INFORME DE HITO DE CONTROL
N° 020-2022-OCI/0406-SCC

**“EJECUCIÓN DE LA OBRA: “RENOVACIÓN DE VIAS
VECINALES; EN EL (LA) 8 KM EN EMP.IC.- 107 – DV.
A LOS AQUIJES – DV. MINA CEMENTOS LIMA – YAURILLA
– 29 DE ENERO - ZONA NUEVA – EMP. IC. 652 DISTRITO
DE LOS AQUIJES, PROVINCIA ICA, DEPARTAMENTO ICA”**

**HITO DE CONTROL N° 4 – VALORIZACIÓN N° 3 Y AVANCE DE
LA VALORIZACIÓN N° 4**

Imagen N° 1
Lamina MC-01 denominado plano de "Muro de contención"

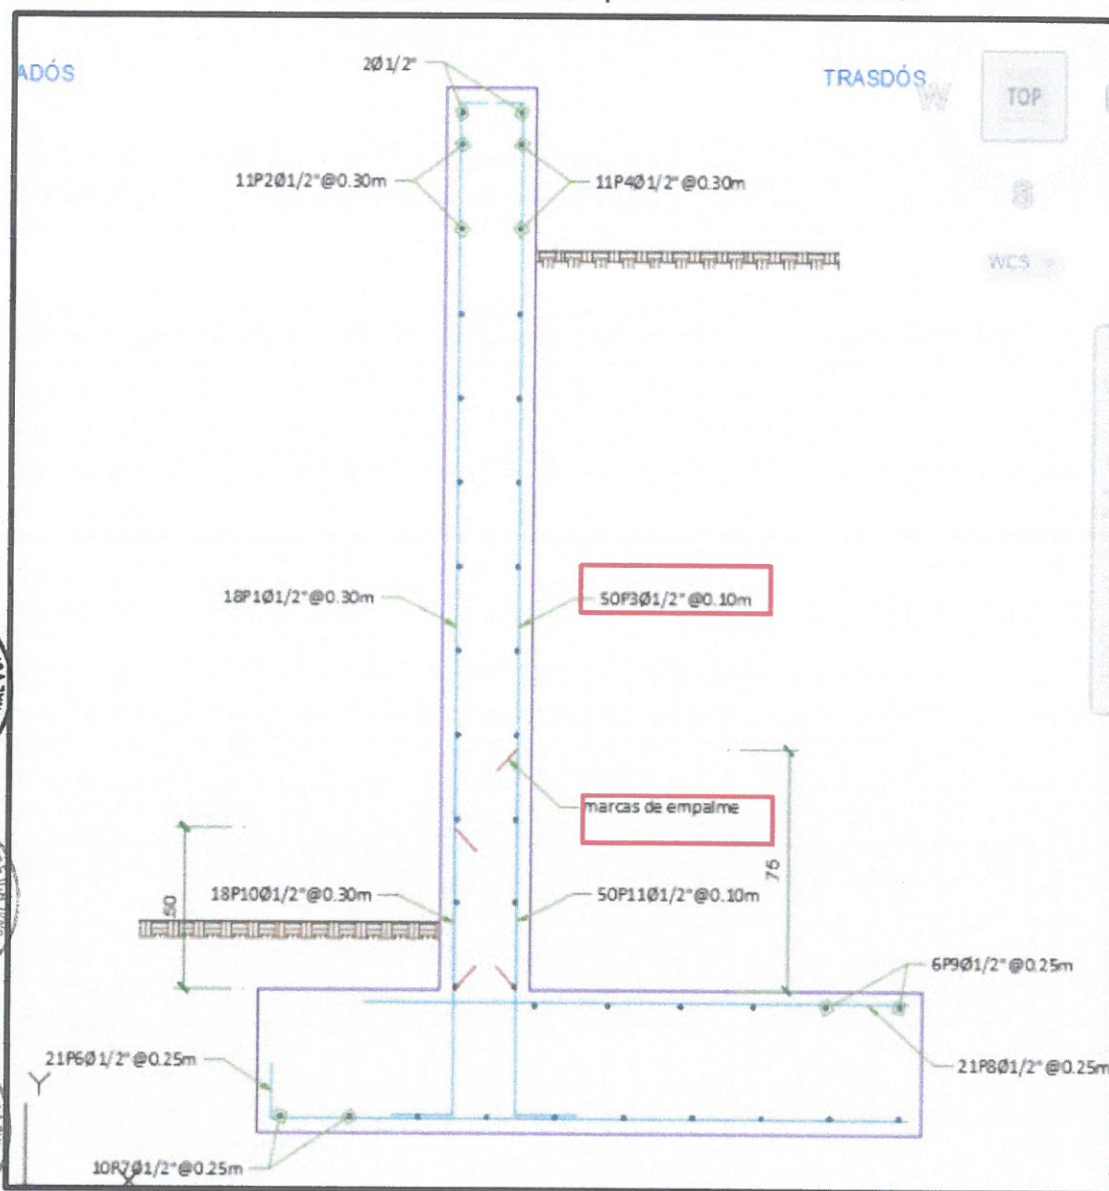
En el expediente técnico de la obra², Lamina MC-01 denominado plano de "Muro de contención", considera para 5 metros lineales de muro en una vista de corte y elevación, distribuciones del acero vertical de diámetro ½" a cada 0,10 m (50P11Ø1/2"@ 0,10m y 50P3Ø1/2"@ 0,10m), ubicados en la pantalla hacia el trasdós³, tal como se muestra en la siguiente imagen:

En consecuencia, de la visita efectuada a la ejecución obra, realiza el 9 junio de 2022, se puede apreciar, que la empresa ejecutora Consorcio Piscis CJ colocó el acero vertical de los muros de contención a una distancia de 0,25m, no acordes a la distancia de 0,10 m consignado en el plano "MC-01: Muro de Contención" del expediente técnico aprobado.

Imagen N° 3
Distribución de aceros verticales de diámetro de $\frac{1}{2}$ " a cada 0,25 m

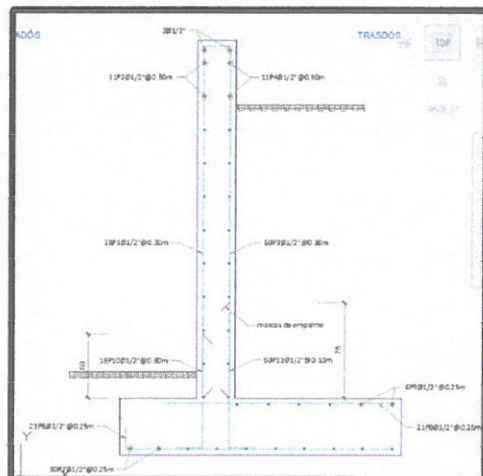
Sin embargo, durante la visita de inspección a la citada obra según consta en el Acta de Visita de Inspección n.º 06 -2022-MPI de 9 de junio de 2022, se visualizó que la distancia entre las varillas verticales de fierro de diámetro Ø1/2" (hacia el trasdós) están distribuidos a 0,25m aproximadamente, tal como se detalla a continuación:
